**Atklāta konkursa „Ventspils brīvostas piestātnes Nr.12 būvniecība” ,
Id. Nr. VBOP 2013/2KF,
nolikuma skaidrojumi**

Skaidrojumi Nr.7

NOLĪKUMA
SKAIDROJUMI Nr. 7
1. JAUTĀJUMS

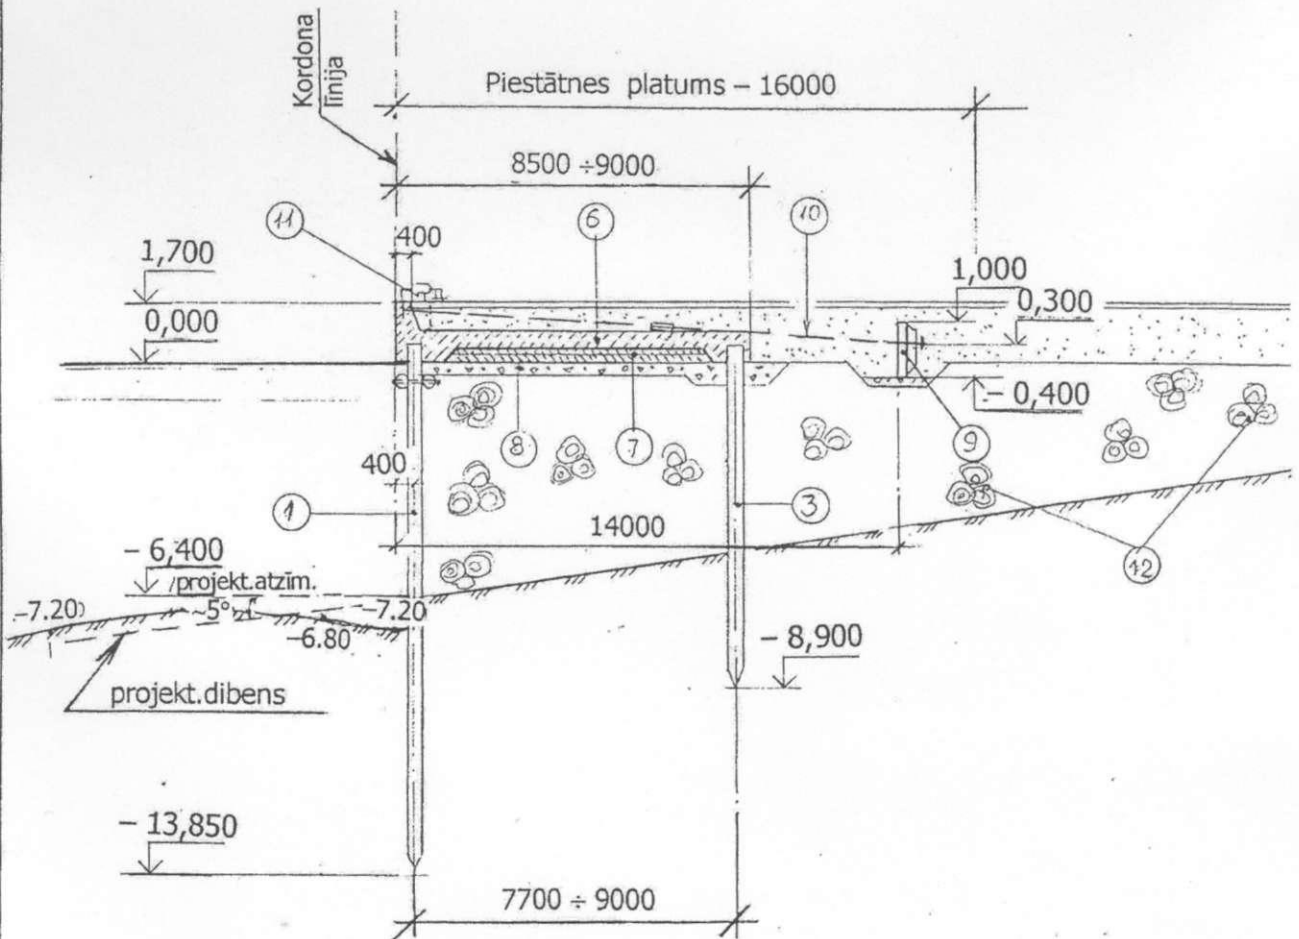
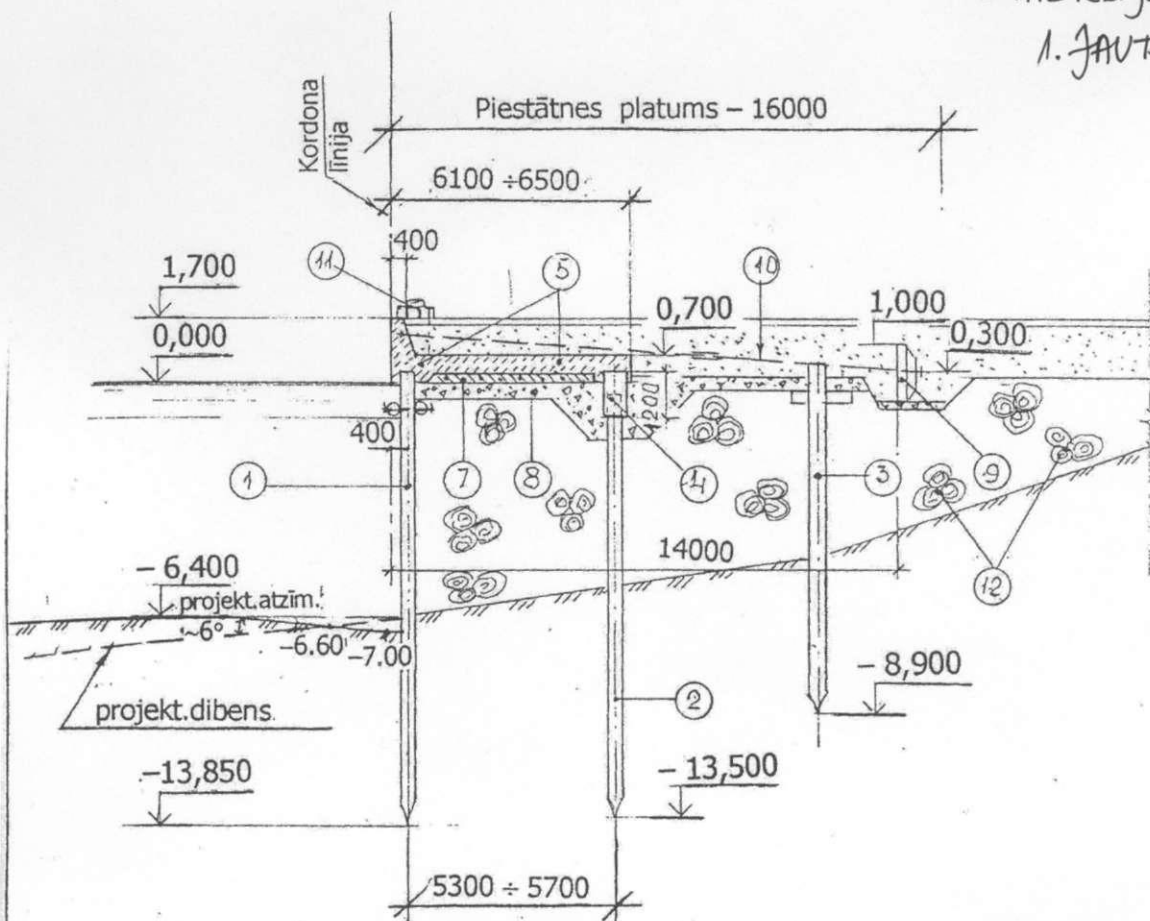
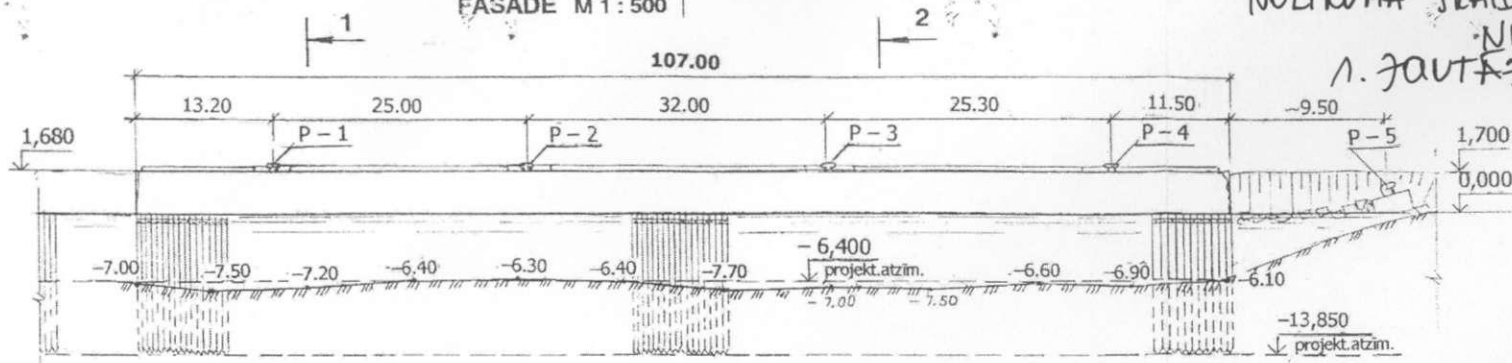
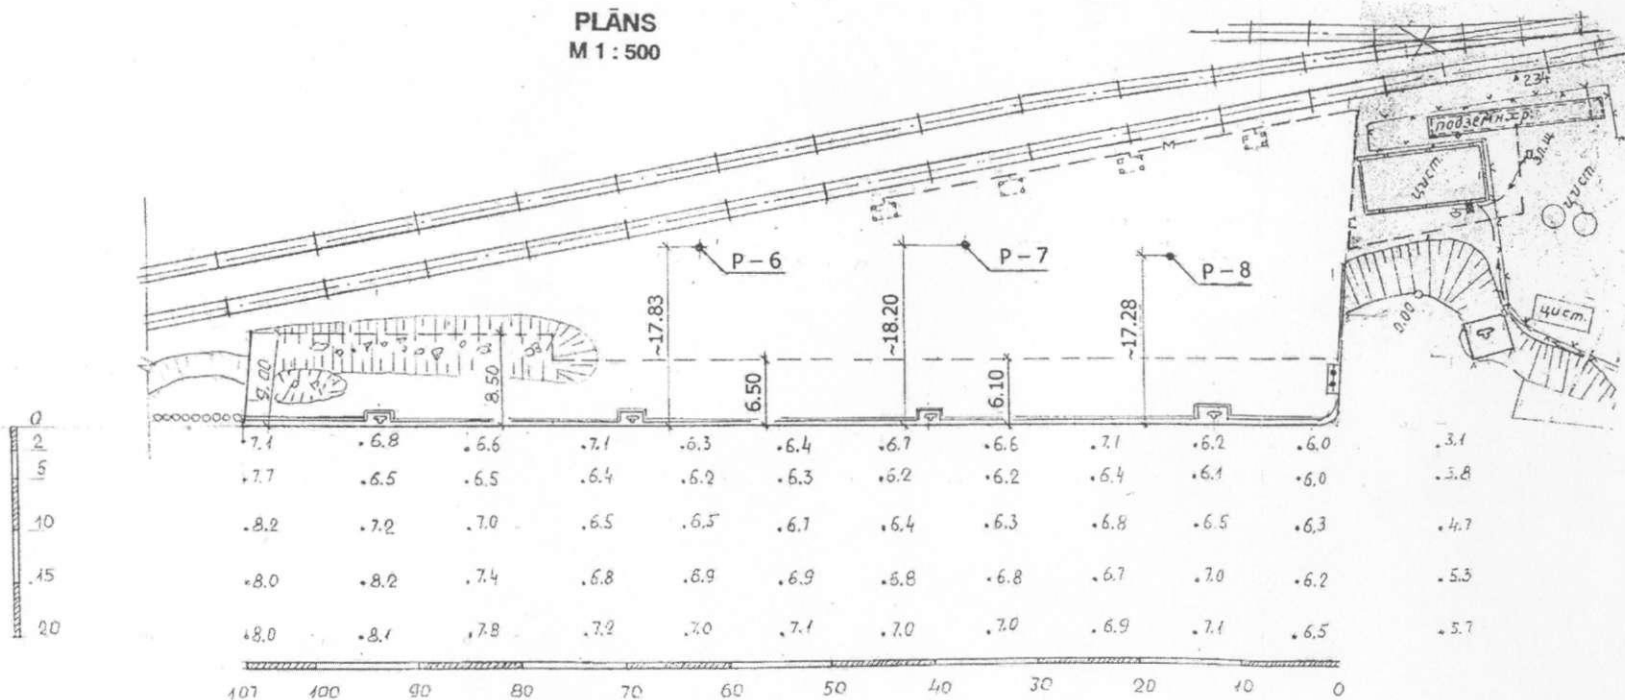
1. Vai pasūtītājs nevarētu sniegt kādus esošo demontējamo krasta nostiprinājuma būvju un piestātnes konstrukciju rasējumus?

Pievienojam demontējamās piestātnes plānu un konstruktīvos šķērs griezumus.
